## ZA Cabaret neuf

**Extension du réseau BT et modification du poste de transformation HTA/BT existant afin d'assurer l'alimentation électrique de la nouvelle construction de la SARL POLLIER HENRI, située dans la ZA Cabaret Neuf, à partir du poste ZA CHARMES.**

Doc : 2026-01-26 Préco° SDED-Pollien

**Objet :** Préconisations de la communauté d'agglomération ARCHE Agglo pour la réalisation des travaux dans le cadre de la Convention de réseau électrique,  
du N° de dossier SDED : 260770055AER

#### ➤ Plan de situation des travaux & interlocuteurs de la demande ;

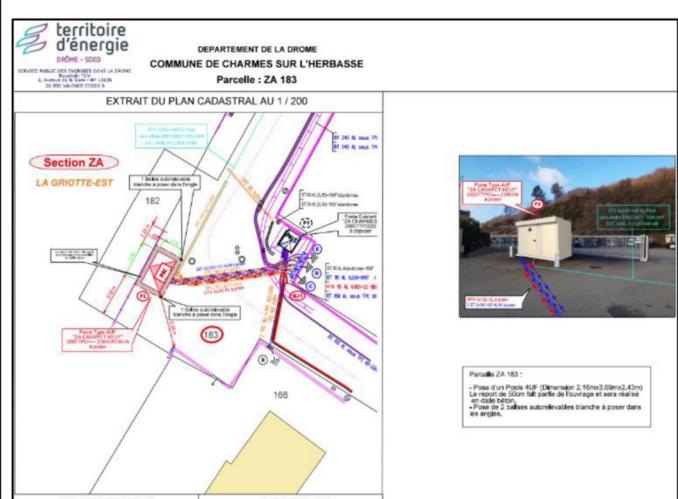
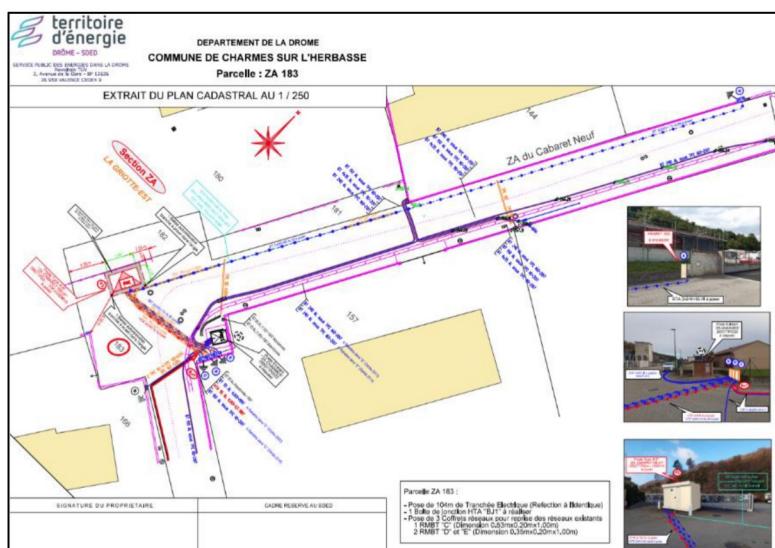
- Respecter les préconisations demandées par le SDED.
- Disposer le nouveau réseau le plus près possible des réseaux existants conformément à la réglementation, dans le but d'optimiser l'espace et de préserver l'espace sous la voirie pour d'éventuelles interventions futures si nécessaires. Si le nouveau réseau passe sous le trottoir, il faudra refaire entièrement le revêtement en enrobé pour éviter tout affaissement ou découpe.

- Dans le cas présent, le réseau longe le muret. Par conséquent, l'enrobé devra être repris depuis le bord du muret jusqu'au trait de coupe le plus extérieur de la tranchée.
